改善箇所説明図

不具合の内容

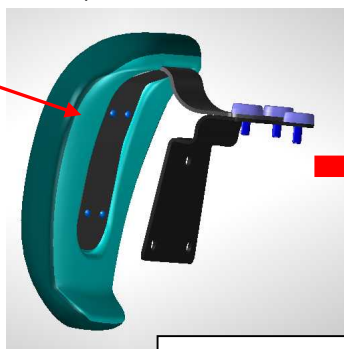
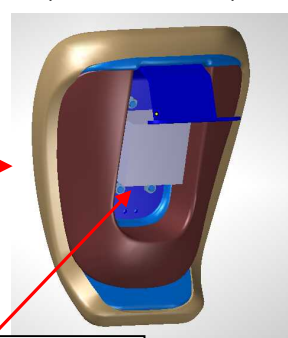
特定の座席のヘッドレストにおいて、設計時における安全基準の検討が不十分であったため、事故の際に十分な衝撃を吸収できず、乗員を適切に保護できないおそれがある。

運転者席及び助手席において、ラージサイズ・32° が対象です。

全車両、座席を確認し、該当するものはシートバックの一部を改良し、ヘッドレストを対策品に交換する。

- 1) シートバックのスポンジの一部をカット (図 1, 図2.)
- 2) シートバック裏側にスポンジ (図3 a,b,c.)を貼り付ける。
- 3) 衝撃吸収剤が取り付けられた対策品のヘッドレストに交換を行います。
